Nota zienswijzen en ambtshalve wijzigingen

BESTEMMINGSPLAN “WOONGEBIED RIVIERDUINEN, “VOORMALIGE BUIZENFABRIEK SILVOLDE”

Gendringen, 1 december 2020

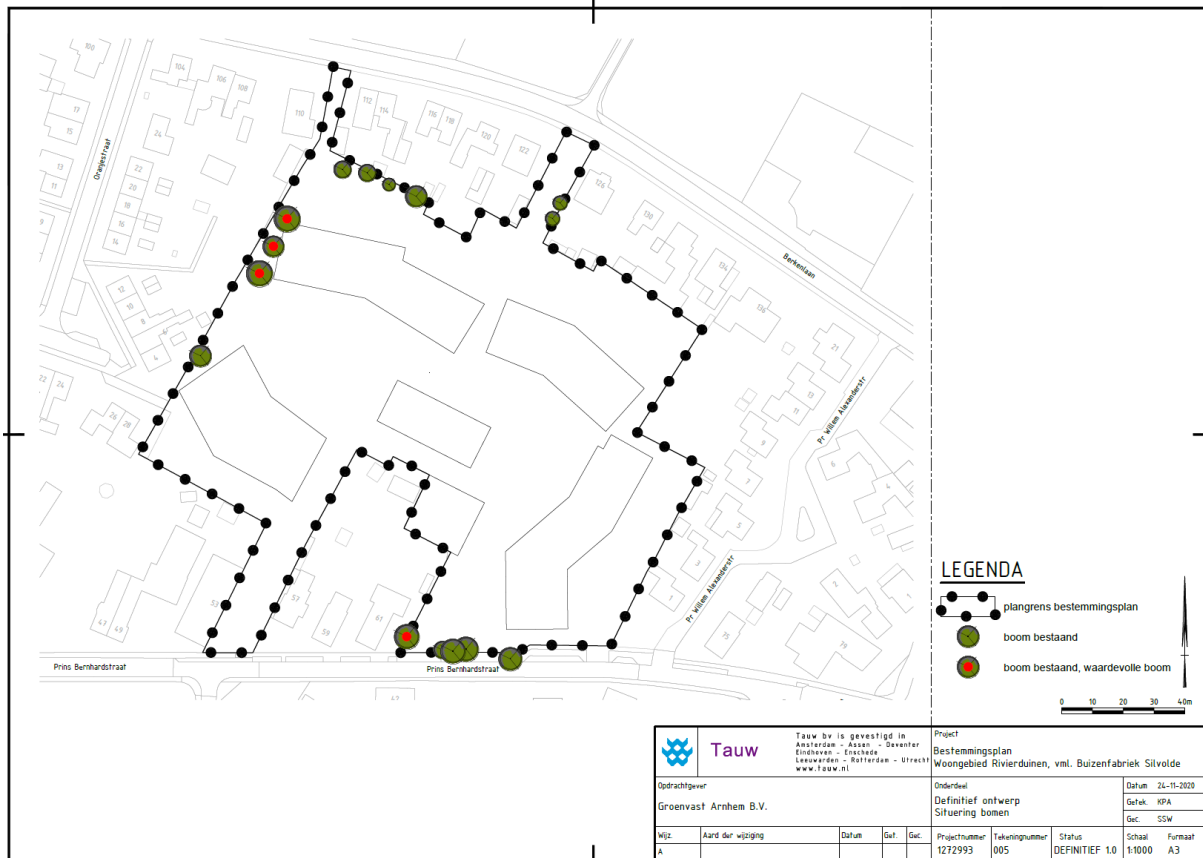
In dit hoofdstuk zijn de wijzigingen naar aanleiding van de zienswijzen en ambtshalve wijzigingen opgenomen. Hierbij wordt onderscheid gemaakt tussen wijzigingen in de toelichting, de regels en de verbeelding van het bestemmingsplan.

Bijlage 1 – Afstand huidige en toekomstige bebouwing tot perceelgrenzen

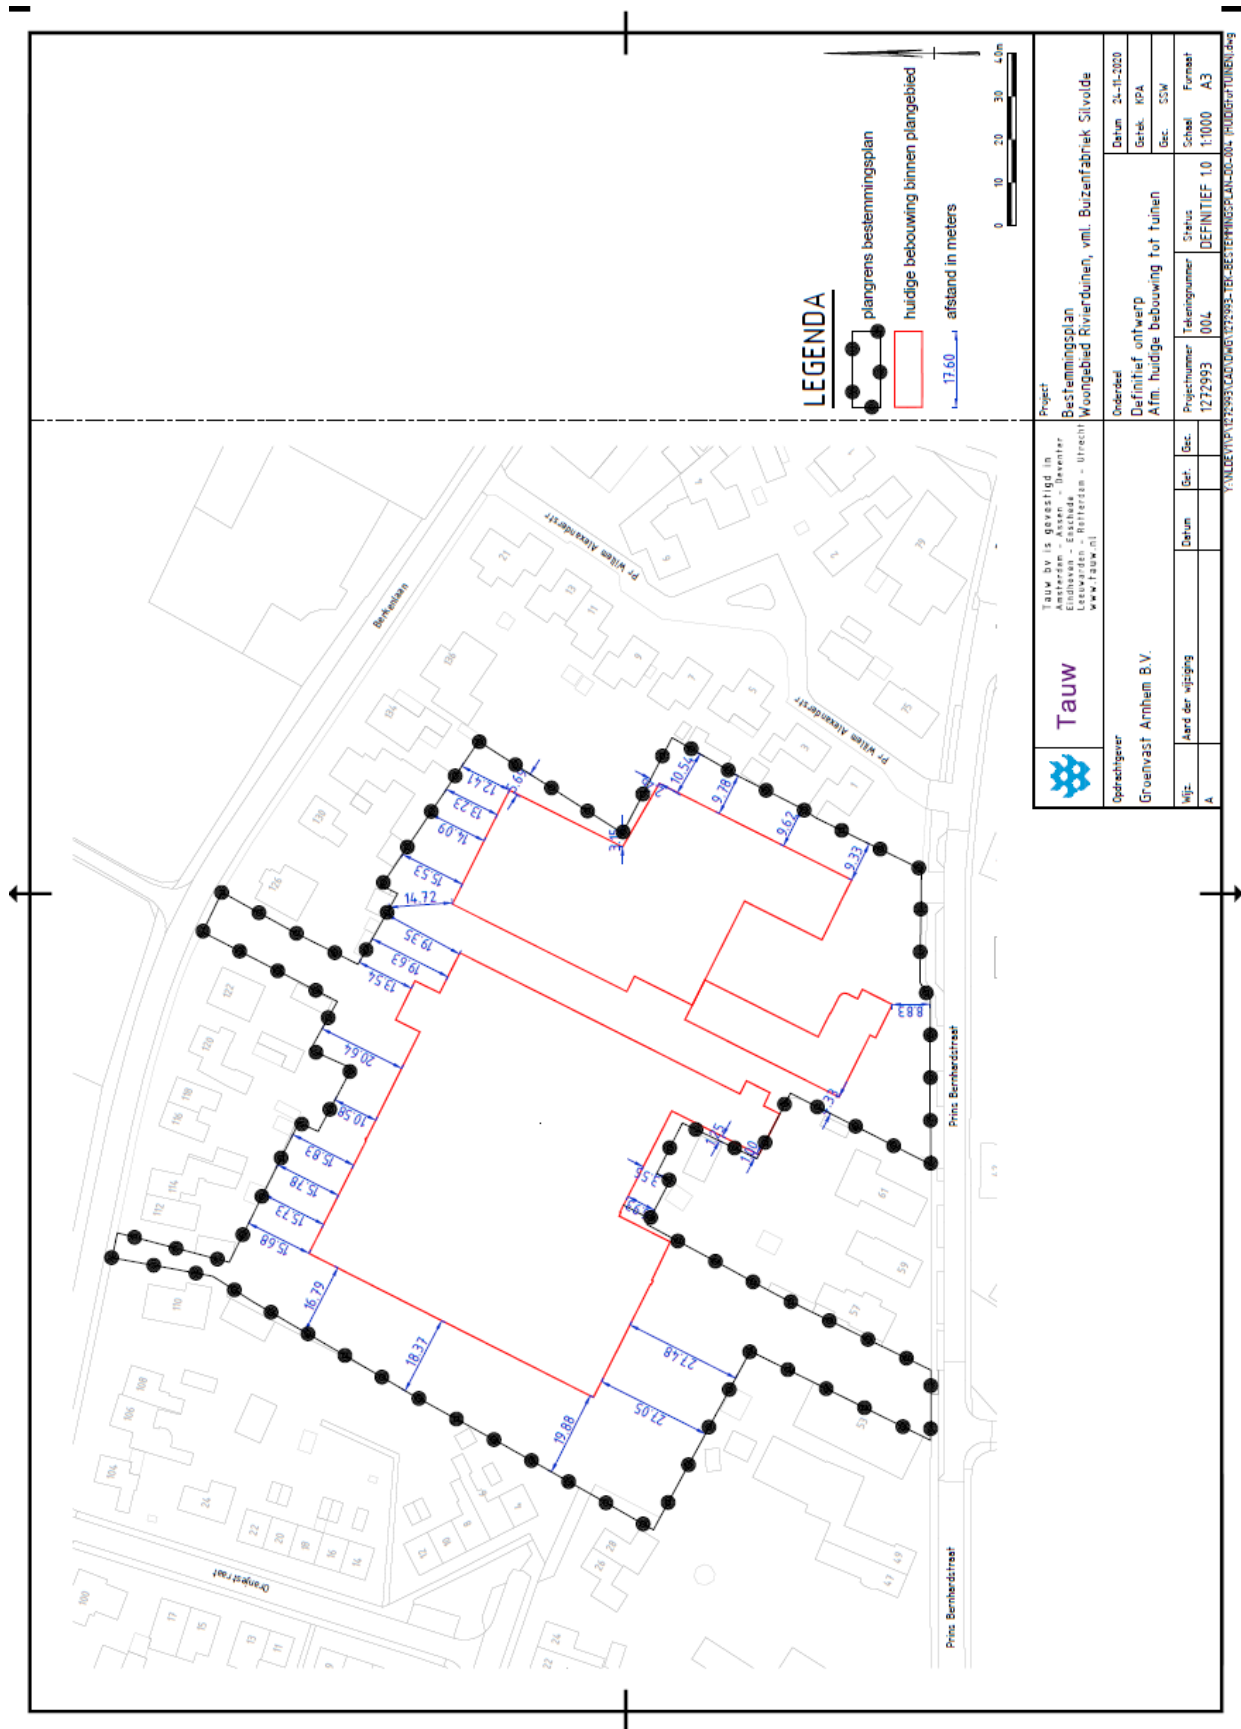
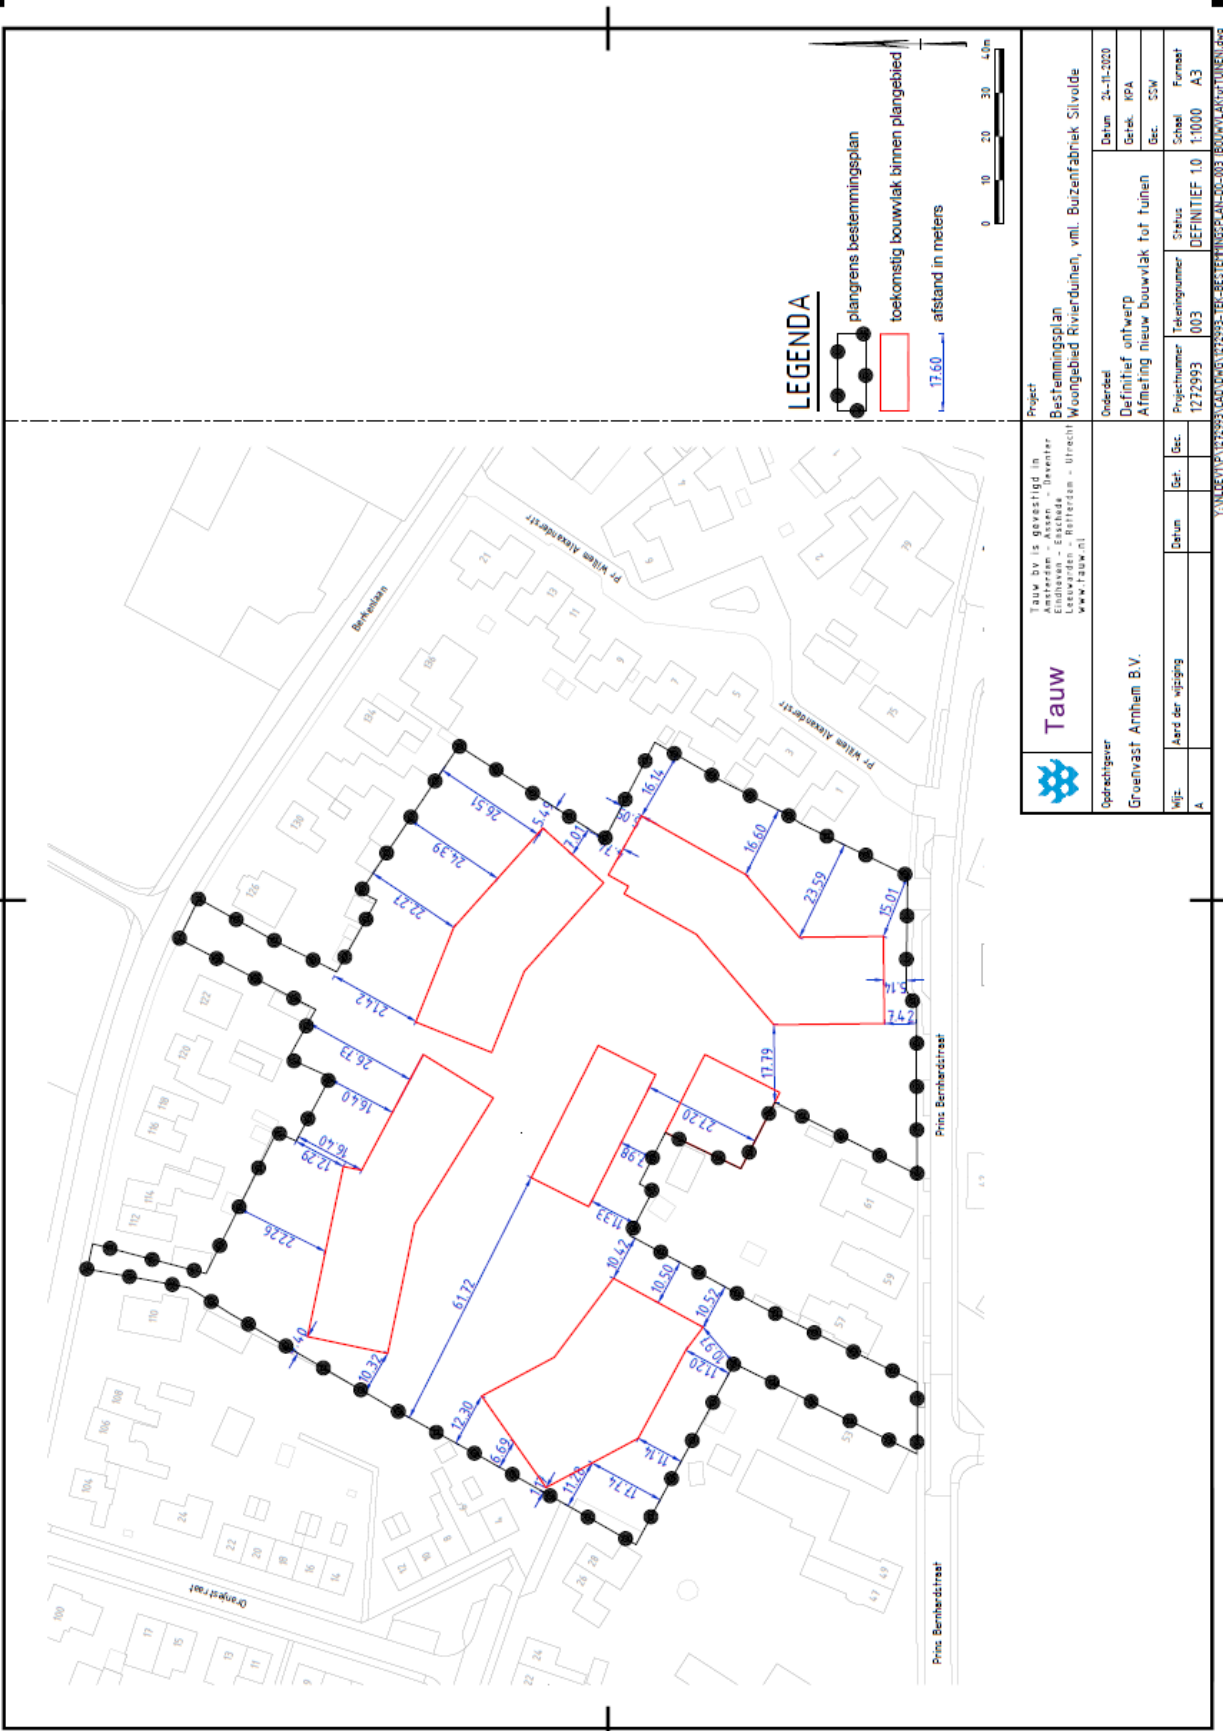
De gemeente heeft begrip voor de uitgesproken zorgen rondom horizonvervuiling. Echter, in de bestaande situatie is er sprake van een bedrijvencomplex waarop wordt uitgekeken. Het situeren van bebouwing op het terrein is zodoende niet nieuw. Hierbij dient in acht genomen te worden dat het peil van de Prins Willem Alexanderstraat aanmerkelijk hoger ligt dan het peil van het plangebied, waardoor de nieuwbouw lager oogt. Ook hebben de geplande grondgebonden woningen een lagere bouwhoogte (maximaal 8 meter) hebben dan de 10 meter die het huidig bestemmingsplan toe staat. Tot slot wil de gemeente erop wijzen dat de afstand tot de woningen ten opzichte van de huidige bedrijfspanden korter is dan de afstand tot de nieuw te realiseren woningen. In bijlage 1 van deze nota is een tweetal tekeningen opgenomen waarin dit is weergegeven.
